39. årgang · Nr. 3 14. januar 2019 Fæ-møde
BAKKANALEN

Byggeudvalget har godkendt gårdens ejerforenings oplæg, således at punktet ”**Renovering af Gården**” kan komme på fællesmødets dagsorden.

Gårdens svar på

Byggeudvalgets tilbagemelding den 15. december 2018

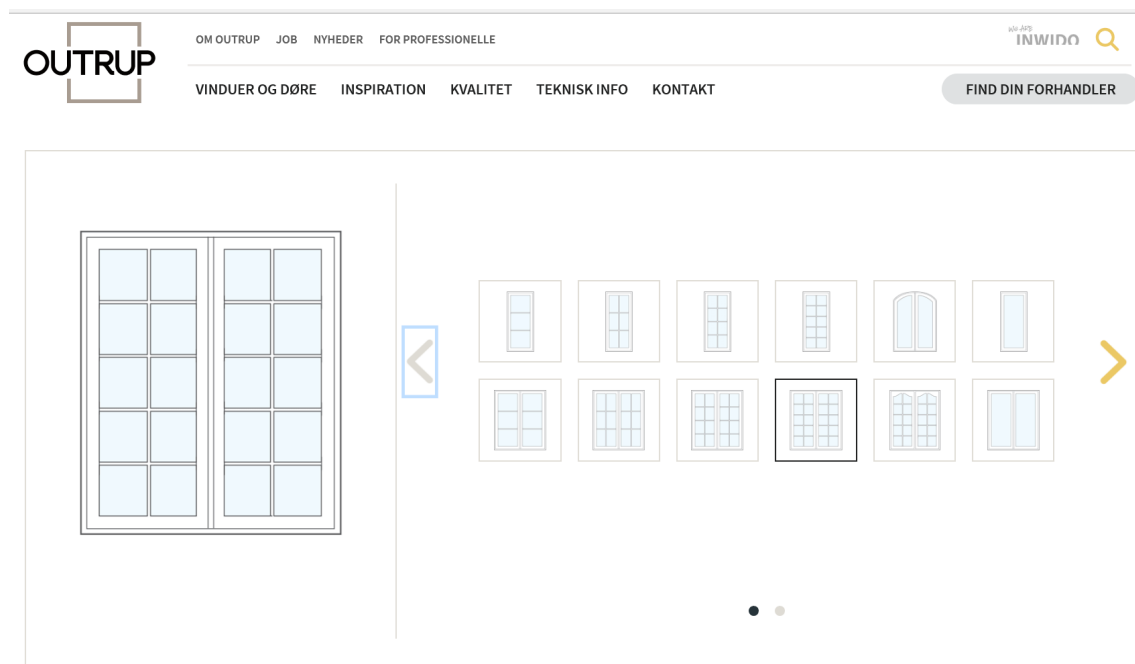
"Byggeudvalget kan ikke sige ja til at isætte ovenlysvinduer før der ligger målfaste tegninger over, hvor disse præcis placeres, i såvel syd- som nordfacaden. Endvidere vil udvalget gerne oplyses om præcise mål, type/fabrikat samt antal, da der fremgår forskelligt antal ovenlysvinduer på forskellige fremsendte tegninger dateret samme dag."

"Byggeudvalget ser ikke nogle problemer i at bestille de to nye hoveddøre, så længe de følger de allerede besluttede principper for disse. Der må gerne fremsendes præcise oplysninger om disse døre til byggeudvalget."

Vedlagt/-hæftet som bilag, med opdateret dato! Det overordnede arkitektoniske princip er som flg.:

- Den øverste ramme på de **nederste Veluxvinduer** mod nord og mod syd flugter vandret med overkanten af vinduerne i hhv.. saddekvistene mod nord og overkanten af vinduerne i taskekvisten mod syd.
- De øverste Veluxvinduer mod nord placeres 2 tagsten fra rygningen.
- Afstanden fra indervæg til Veluxvinduerne mod nord er 60 cm.
- Afstanden fra indervæg til Veluxvinduerne mod syd er 120 cm.

- Produkt ID - GGL BK04 2068
- Vippevindue
- Manuel betjening (5 stk. manuel og 1 elektrisk)
- Indvendig overflade er hvidmalet træ
- Udvendig overflade er mørkegrå aluminium
- Ruder - superlavenergi 3-lagsrude. Lamineret (68)
- Inddækning er profileret tagmateriale
- Størrelse er 47x98cm
- Link: <https://www.velux.dk/produkter/priser/ovenlysvinduer>

Tak for forhåndstilkendegivelsen. Gårdens ejerforening vender tilbage med præcise oplysninger. Indledningsvis afventer det påbegyndelsen af renoveringen af entreen til

førsteetage, bl.a. i forhold til dørens endelige højde. Vi er i ejerforeningen enige om at det er en halvdørs Outrup H15-4-4.
